たかひなたやま
高日向山地域地熱発電計画(仮称)
計画段階環境配慮書[答申]
ご説明資料

2025/4/14
電源開発株式会社

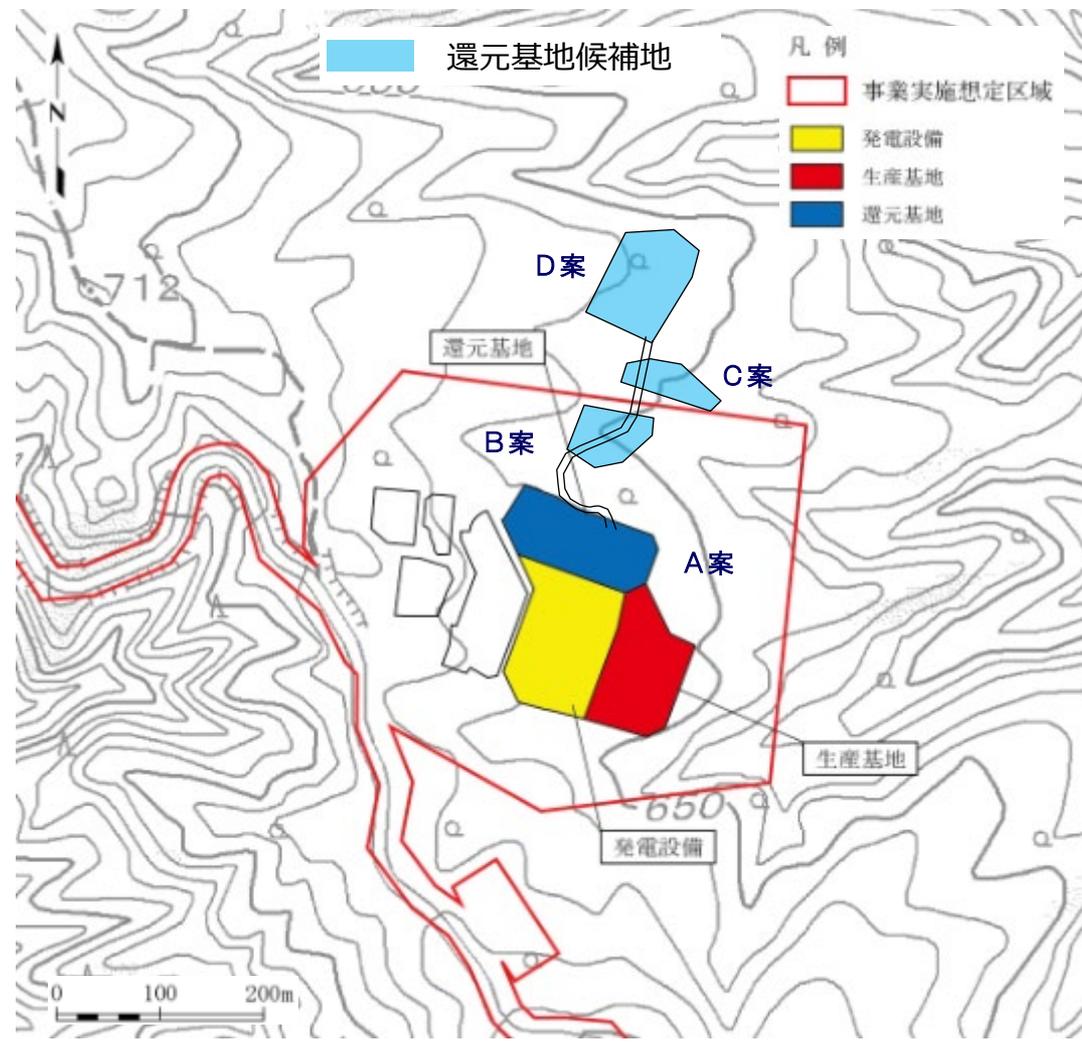
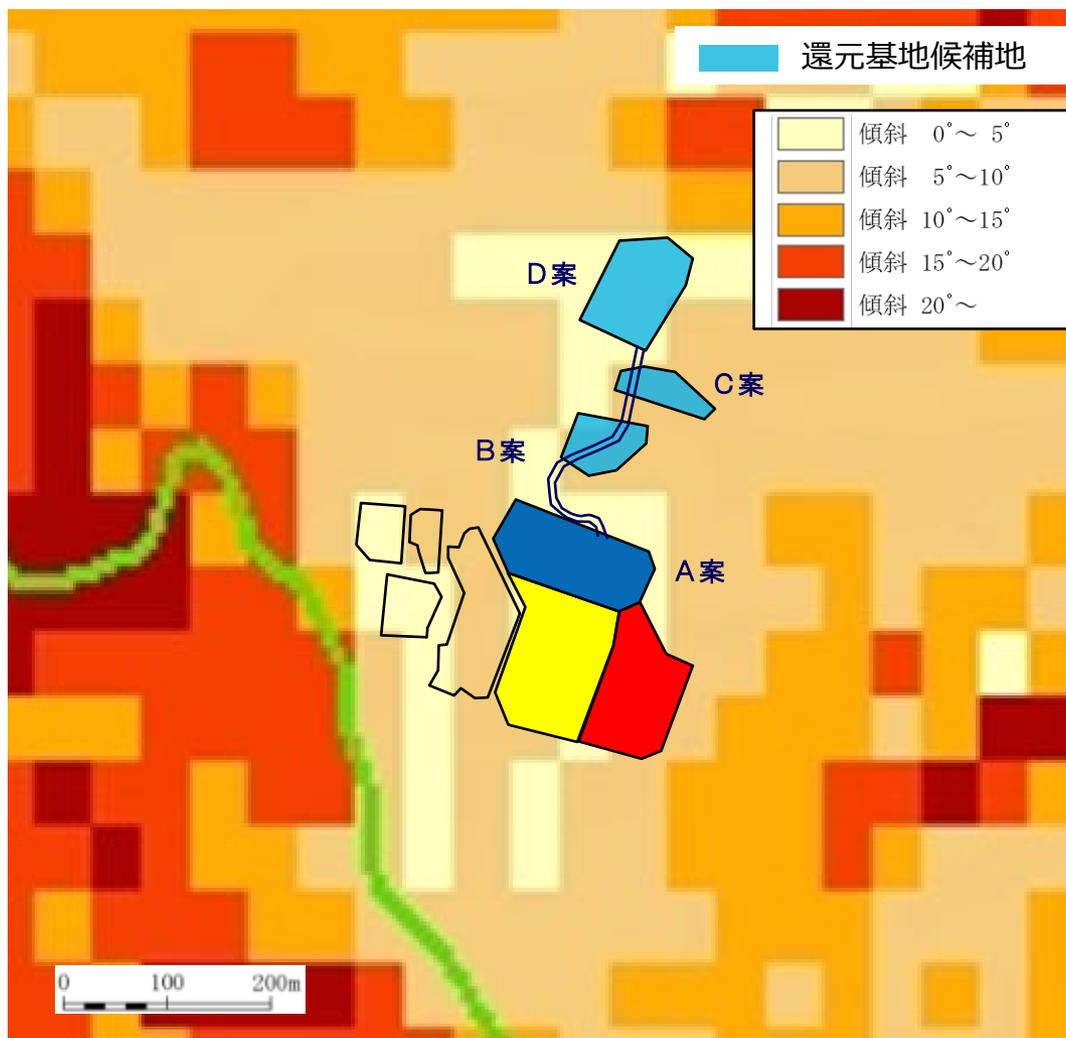
ご指摘事項【平野会長、野口委員】	事業者回答
<p>事業実施想定区域の複数案の検討に当たって、絞り込みの検討過程が分かるように図を用いて示すこと。また、それに際して、近隣の鬼首地熱発電所に関する環境調査結果や、調査井掘削時のデータなどにより補強されていることが望ましい。</p>	<p>次スライド以降の図にて絞り込みの検討過程を示します。</p>
